**MEMORANDO  
DRPO AC-059-2024**

INFORME TÉCNICO DE EVALUACIÓN (CAT-I)  
DRPO-SEFOR-AC-062-2024

Nombre del Proyecto: "CAMINOS Y ESTACIONAMIENTOS"

## SECCIÓN DE EVALUACIÓN DE ESTUDIO DE IMPACTO AMBIENTAL INFORME TÉCNICO DE INSPECCIÓN DE CAMPO DE EsIA, CATEGORÍA I

Imagen 1, muestra la ubicación geográfica del proyecto. *Fuente: Google Earth.*

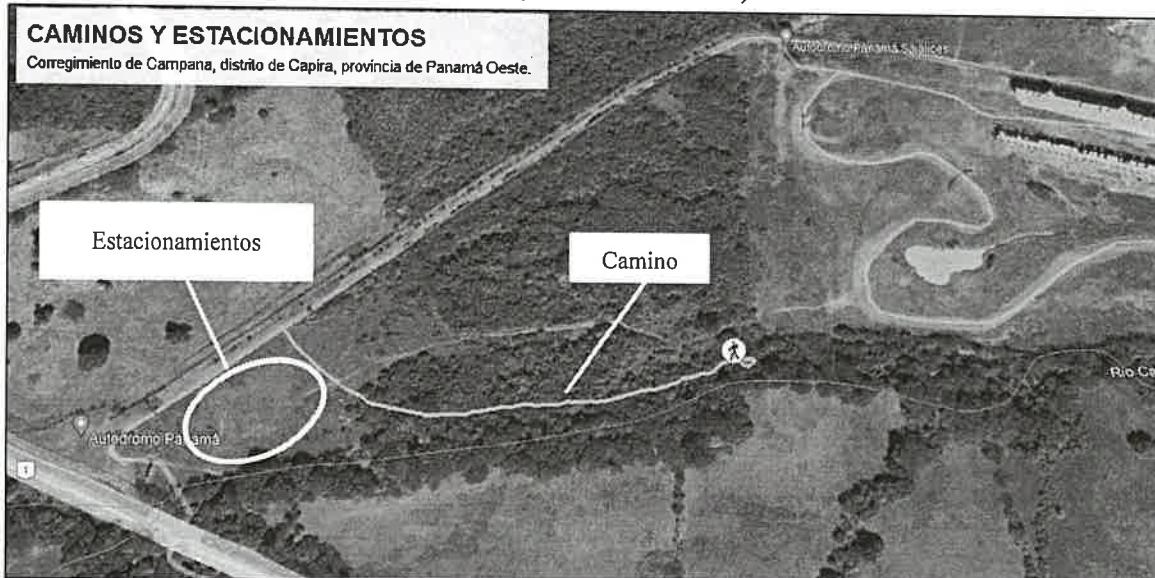
1. En la verificación de coordenadas realizada por la Dirección de Información Ambiental – DIAM, se generó un polígono de 1 Ha + 5843.64 m<sup>2</sup>, y un camino de 500 m<sup>2</sup>, sin embargo, en campo se pudo observar que el polígono del estacionamiento y el alineamiento del camino no coincide con el polígono y alineamiento generado en la verificación de coordenadas, por lo tanto:
  - Presentar las coordenadas del área del estacionamiento, Datum WGS84 y cuál es el área a impactar.
  - Presentar coordenadas del alineamiento del camino, Datum WGS84, además de las dimensiones del mismo (largo y ancho).
2. El análisis de la gráfica de la página 77 no coincide con lo presentado en la gráfica.

**Imagen 4 y 5**, muestra la fuente hídrica colindante al alineamiento del camino en el proyecto. **Fuente:** Inspección realizada el día 14 de mayo de 2024.

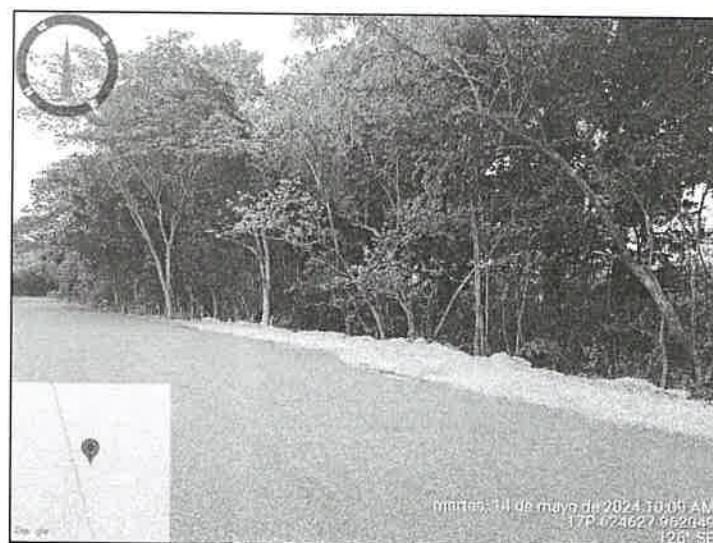
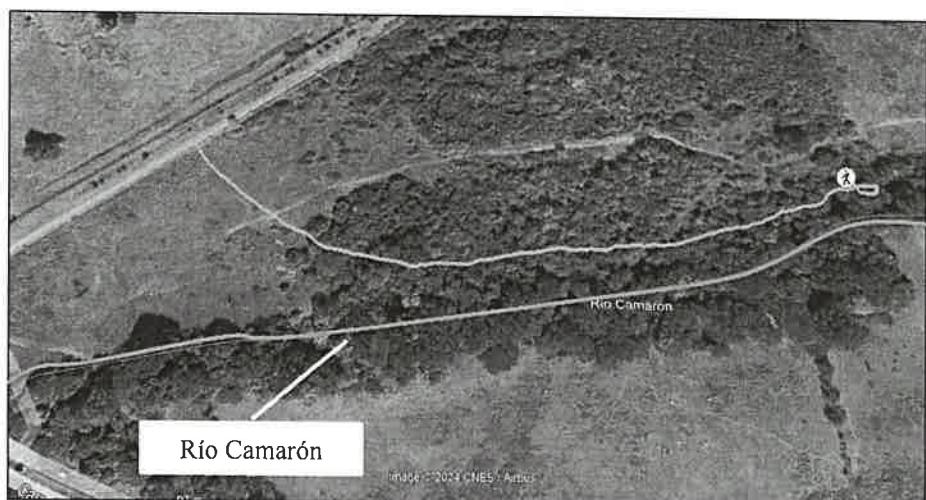
- **FAUNA:** no se observó fauna silvestre durante el recorrido.
- **RECURSOS HÍDRICOS:** dentro del polígono del proyecto no hay fuentes hídricas, sin embargo colindante al mismo, en alineamiento con el camino, se ubica el Río Camarón.

- Que el área donde se pretende realizar el proyecto antes mencionado, se ubica dentro de la cuenca hidrográfica No. 138 (Ríos entre Antón y Caimito).
- Que colindante al área de influencia del proyecto, se constató una fuente hídrica denominada: río Camarón.
- Que se deberá proteger el área de protección del río Camarón, para dar cumplimiento a lo establecido en la Ley 1 de 3 de febrero de 1994 y contribuir con el enriquecimiento de la vegetación existente en la zona contigua al cauce.
- Que, en la etapa de ejecución del proyecto, se deberá tramitar los permisos temporales de uso de agua para mitigación de polvo y otros usos requeridos.
